PROGETTISTA  Snamprogetti	COMMESSA 669700	UNITÀ 000
	LOCALITÀ Regione Veneto - Regione Lombardia	SPC. LA-E-83023	
	PROGETTO Metanodotto Zimella - Cervignano	Fg. 1 di 38	Rev. 0

**Metanodotto Zimella - Cervignano d'Adda
DN 1400 (56"), P 75 bar**

Studio di impatto ambientale

Approfondimenti tematici

Fig. 2.1/A: Variante in comune di Carpendolo

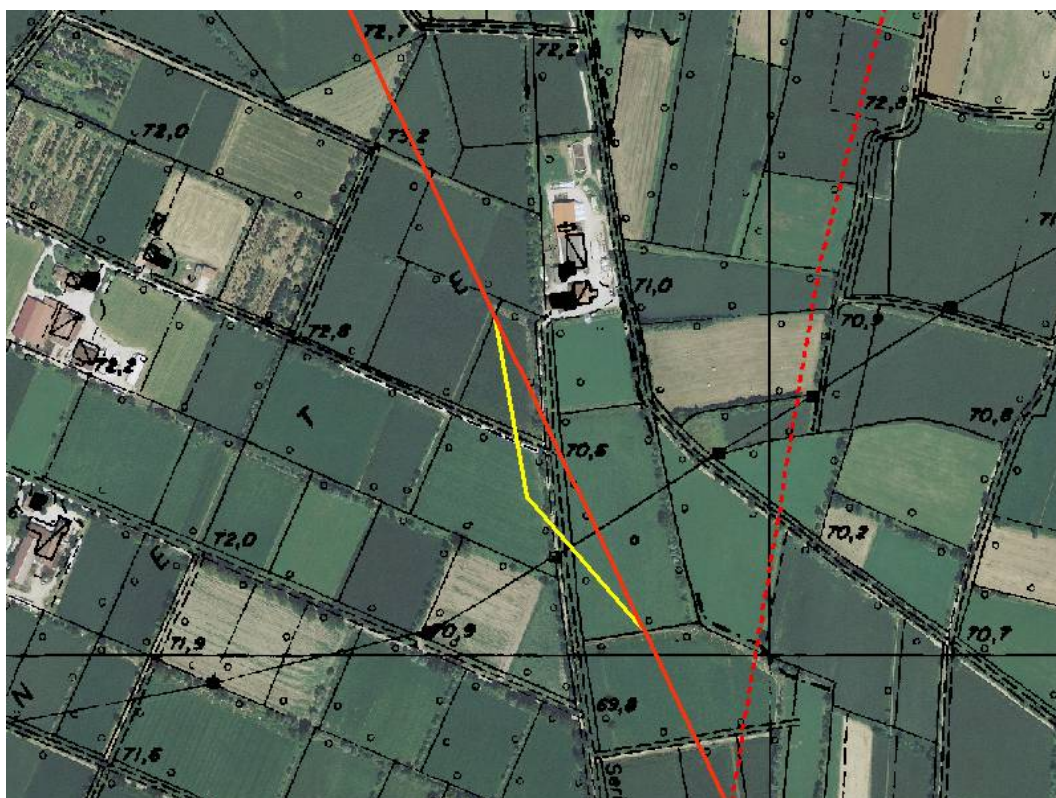
L'amministrazione comunale di Carpenedolo, con lettera n. 4634 del 01.04.2009, informa che il tracciato del metanodotto Zimella – Cervignano d'Adda in progetto interessa un'area per la quale è stato rilasciato in data 26.11.2009 il permesso di costruire di fabbricati rurali a favore del conduttore di una azienda agricola. L'esatta ubicazione delle nuove costruzioni viene identificata mediante estratto di mappa e

planimetria in scala 1:1000. L'amministrazione chiede, pertanto, che il tracciato venga spostato al fine di evitare l'interferenza.

Tenendo conto della normativa vigente, è stata studiata una variante di tracciato che devia ad est in corrispondenza del tratto in questione. La variante ha una lunghezza di 0,360 km, si stacca dal tracciato originario al km 83,560 e si ricongiunge ad esso al km 83,910 (vedi fig. 2.1/A).

In relazione alla richiesta di spostamento del tracciato da parte del Comune di Carpenedolo, per evitare l'interferenza con un area ove è stato concesso permesso di costruire, si è accertata la fattibilità di un percorso alternativo in grado di soddisfare la stessa richiesta.

Fig. 2.3/A: Attraversamento di Via per Solaro, indicato dalla freccia gialla (in rosso tratteggiato: Nuova Derivazione per Calvisano e Gottolengo in progetto; in azzurro: “Allacciamento al comune di Calvisano 2° presa DN 150 (6”)” in dismissione).

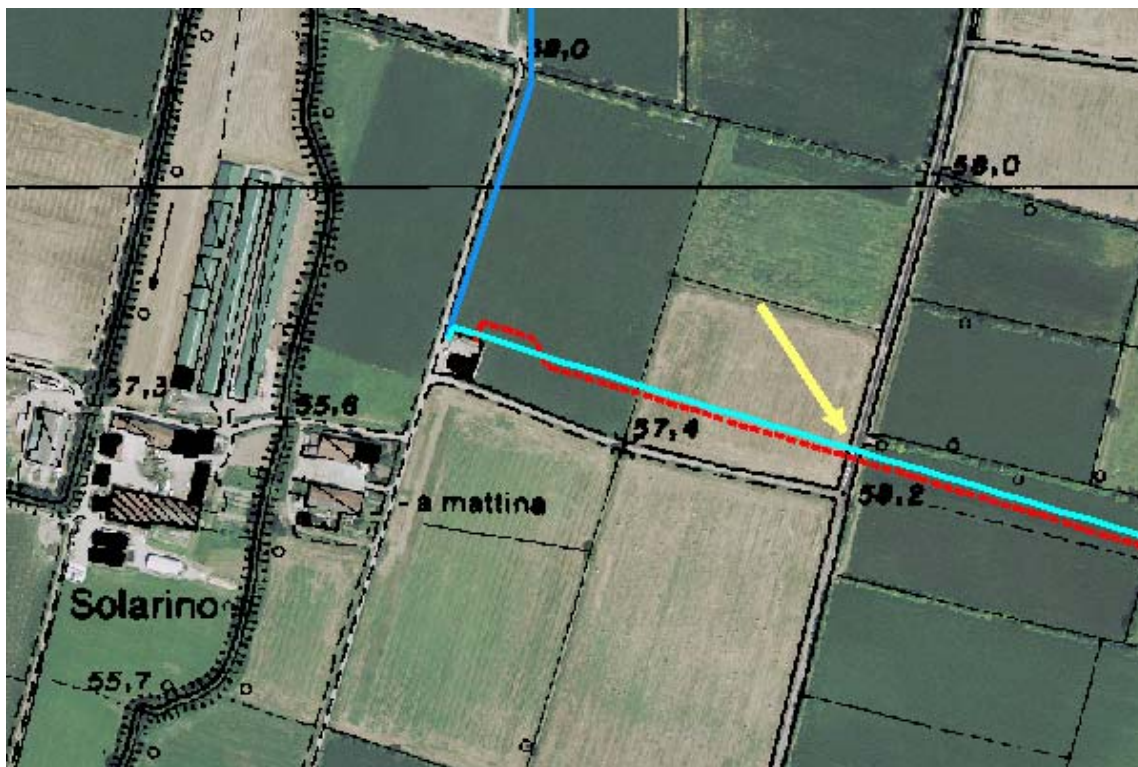
- che la strada denominata Via per Solaro ed i servizi di telecomunicazione ivi interrati siano attraversati dal metanodotto evitando lo scavo a cielo aperto (taglio della strada);

In conclusione, in corrispondenza dell'attraversamento della Via per Solaro (vedi fig. 2.3/A), sia per la condotta da costruire che per quella in dismissione, il progetto presentato al fine della valutazione di compatibilità ambientale già prevedeva di non effettuare alcun "taglio" della strada mediante scavo a cielo aperto, ma di operare esclusivamente mediante opere in sotterraneo, evitando qualsiasi interferenza con la sede stradale e le altre infrastrutture lineari interrato ad essa adiacenti. Non è necessario, pertanto, apportare alcuna modifica alla progettazione, in quanto già aderente alla richiesta del comune di Gottolengo.

Fig. 2.4/A: Variante in comune di Orzinuovi al fine di evitare l'interferenza con l'area di espansione urbanistica posta a sud della SP n. 235

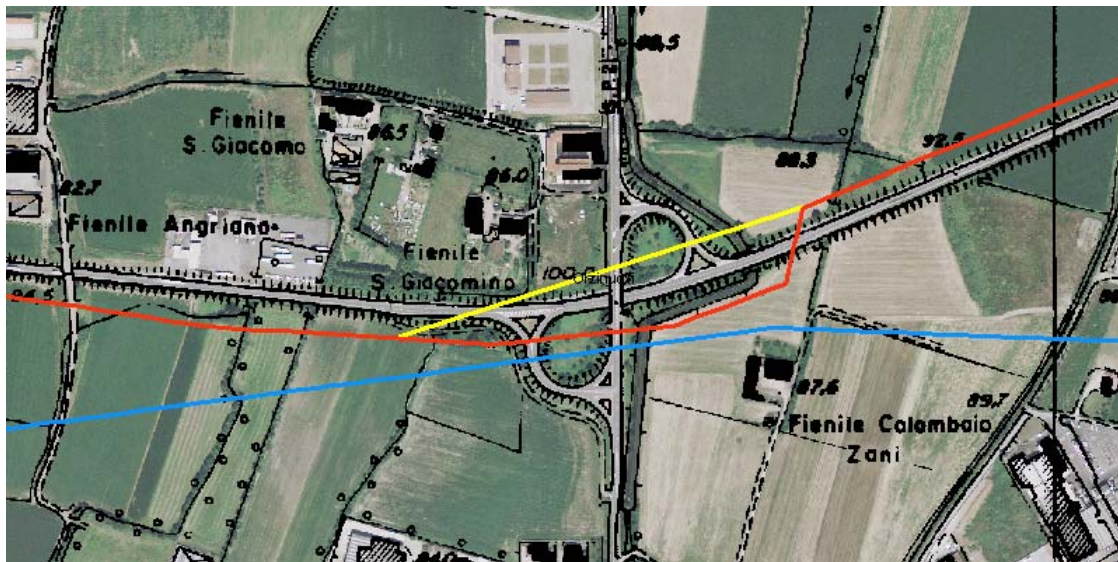
- che si operi una modifica del tracciato per evitare l'interferenza con una prevista futura area di espansione urbanistica;
- che si presenti un progetto di sistemazione ambientale di un'area classificata come "BS18 – corridoi fluviali secondari" nel PTCP di Brescia.

Con riferimento alla lettera del comune di Orzinuovi, è possibile comunque soddisfare la richiesta espressa attraverso lo spostamento dell'asse della nuova condotta verso nord. La variante individuata ha una lunghezza di 0,400 km, si stacca dal tracciato originario al km 127,625 e si ricongiunge ad esso al km 128,070 (vedi fig. 2.4/A).

Si è accertata la fattibilità di una modifica del tracciato, che, anche attraverso la realizzazione di un microtunnel, consente di evitare l'interferenza con la prevista zona di espansione urbanistica. La compatibilità dell'opera con l'area BS18 è garantita dalle caratteristiche intrinseche dell'opera e dalle modalità di ripristino geomorfologico e vegetazionale che consentono di salvaguardare la continuità degli esistenti corridoi ecologici.

Fig. 2.5/A: Intersezioni delle opere in progetto con gli orli morfologici (linea verde) identificati dalla Carta dei Vincoli e delle Tutele del Comune di Soncino in prossimità del F. Oglio

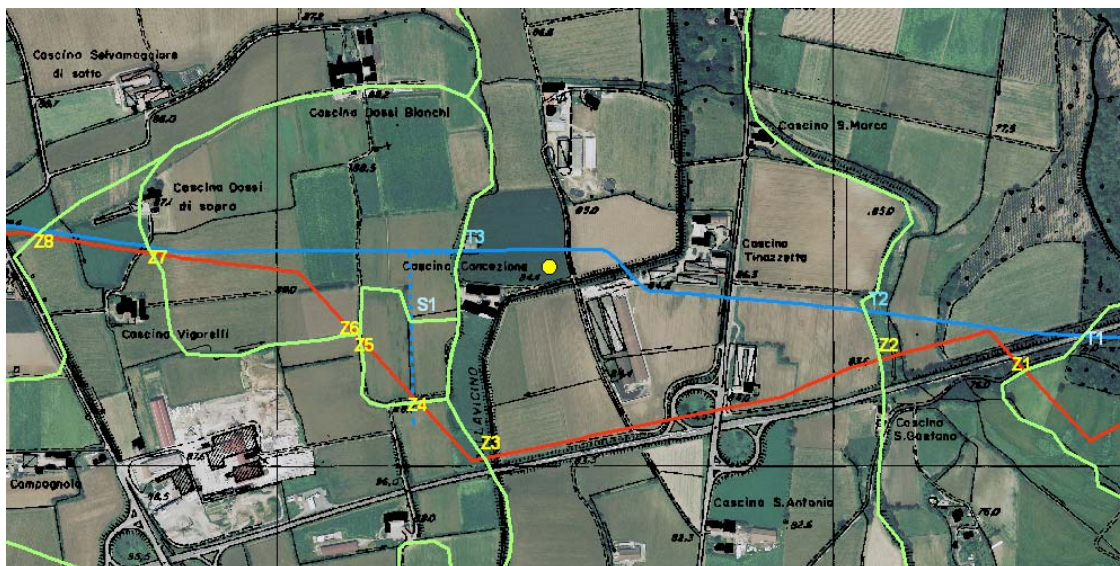
- attraversamento di orli di terrazzo morfologico principale e secondario
- attraversamento del geosito di Pianalto della Melotta.

Utilizzando la Carta dei vincoli e delle tutele del Piano delle Regole, Tav. M.4, sono state identificate le intersezioni che le opere in progetto presentano con gli orli di terrazzo morfologico: il metanodotto Zimella – Cervignano d'Adda DN 1400 (56") in progetto presenta nove intersezioni, di cui otto immediatamente ad ovest del F. Oglio ed una al confine est del SIC Cave Danesi. Il tracciato del metanodotto Tarvisio – Sergnano DN 850 (34") in dismissione presenta 5 intersezioni immediatamente ad ovest del F. Oglio, di cui due coincidenti con le intersezioni "Z7" e "Z8" del metanodotto Zimella – Cervignano d'Adda, ed una intersezione al confine est del SIC Cave Danesi. Il tracciato del metanodotto Soncino Orzinuovi DN 150 (8") in dismissione presenta due intersezioni, di cui una coincidente con l'intersezione "Z4" del metanodotto Zimella – Cervignano d'Adda. (vedi fig. 2.5/A).
